PÄÄSTEAMET

Meie 02.10.2024 nr 7.2-3.2/5715-1

Seisukoht Puka-kool KVS ekspertarvamuses väljatoodud puustuste kohta

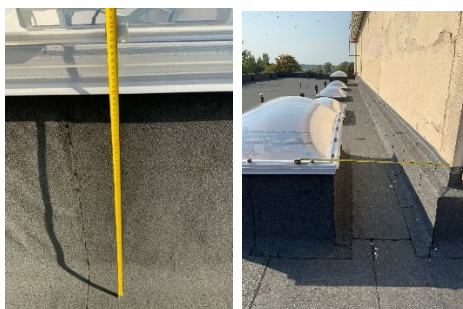
3. Firetek OÜ poolt 25.04.2024 poolt koostatud ekspertarvamuses välja toodud puudus: Ruum 002 (garderoob). Suitsueemaldus on tagamata. Projektijärgne lahendus ei toimi. Aknad peaksid olema kaugjuhtimisega avatavad. On arusaadav, et ka küsitav. Koolipersonal ja eriti lapsed ei suuda aknaid tulekahju korral purustada. Ei osanud hinnata, kas SE tarvis ette nähtud aknad on karastatud klaasist või mitte;

- Ruumide 002 ja 003 vahel on trellid ja trellides käiguks. Uks ei ole hetkel lukustatav; II käivitus tasemega suitsueemaldus ei ole mõeldus kasutamiseks kooli personaali ja laste poolt. Seda suitsueemaldust tohivad kasutada vaid päästetöötajad. Seega ei ole väide koolipersonali ja laste poolt akende purustamise suutmatuse kohta asjakohane. Päästetöötajate poolt on suitsueemalduse lahendus kasutatav. **Loome ruumi nr 003 (garderoob) suitsueemalduse lahenduse nõuetekohaseks.**
